Pièce 5D : Annexe de l'étude acoustique

Projet éolien de **Vaux Coulommès II**  
Analyse des modifications d'implantation  
envisagées

Réf. document : C-G-24-02755-01a.docx  
Le 23 octobre 2025

Figure 1 : Implantation initiale - V150 4.5MW STE

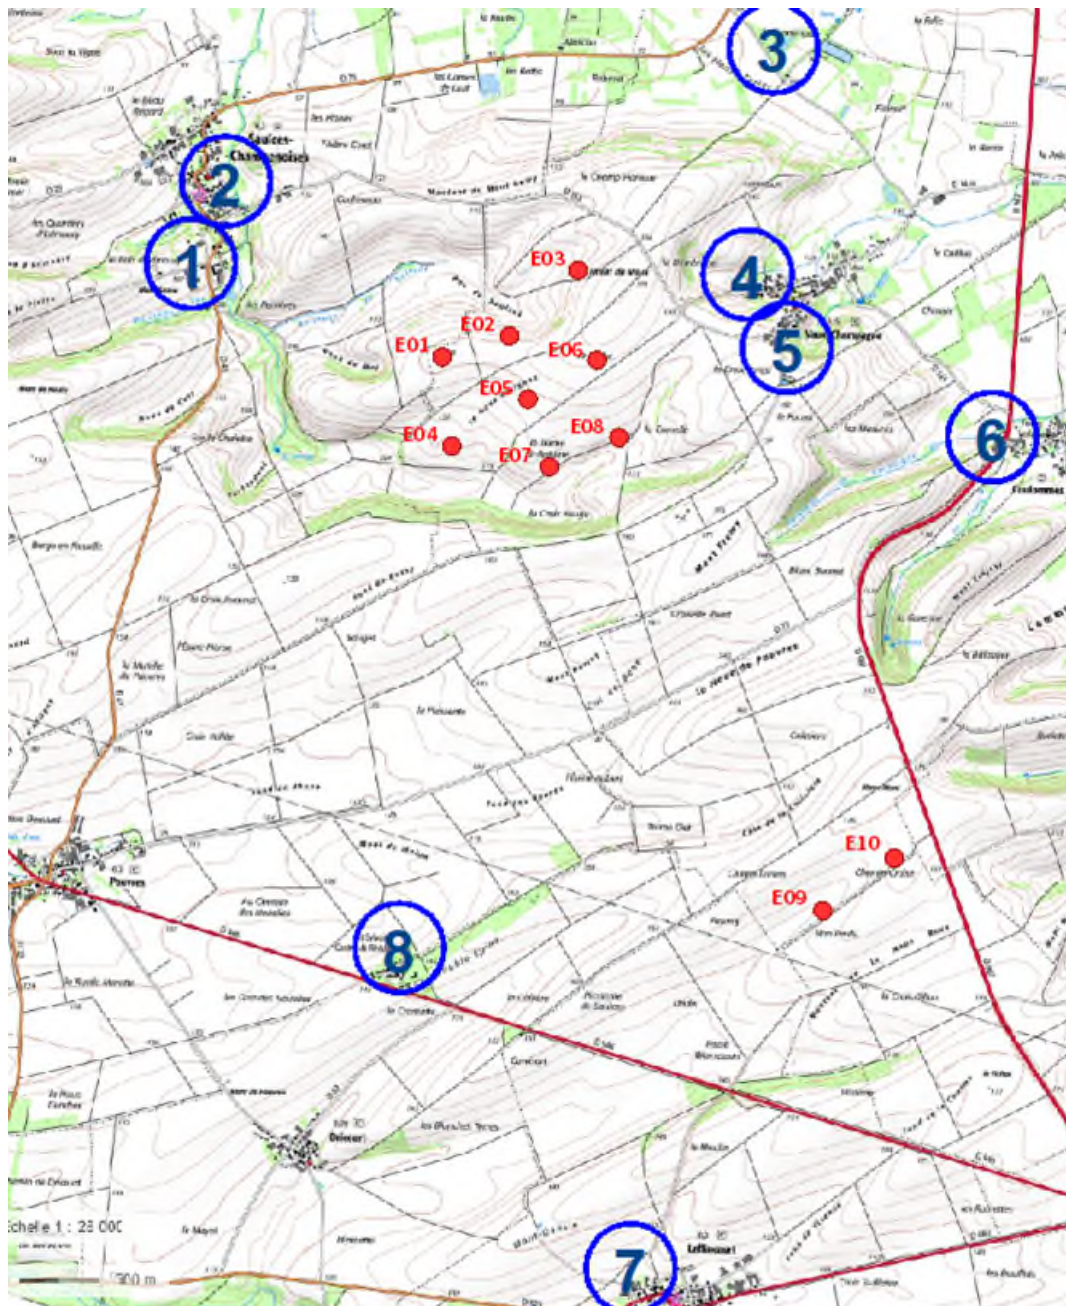
Aujourd'hui la société AN AVEL BRAZ envisage la modification des implantations ainsi que le modèle de certaines éoliennes.

Les modifications portent principalement sur les éoliennes E03 et E06, dans une moindre mesure E05. Compte tenu de la position centrale de E05 dans le parc, son déplacement n'aura aucune incidence sur l'impact acoustique au vu des éloignements des habitations. Pour les autres éoliennes, les modifications envisagées seront considérées comme négligeables d'un point de vue acoustique.

Le changement d'implantation envisagé pour E06 entraîne une augmentation théorique de 0.6 dB(A) de sa contribution sonore. Cette augmentation unitaire reste négligeable (moins de 0.3 dB(A)) sur le résultat de la contribution globale du parc en ce point (somme de toutes les contributions sonores). Le changement sur E03 quant à lui, n'entraîne aucune modification de l'impact global du parc au point 4. L'impact global de ces modifications d'implantation reste négligeable.
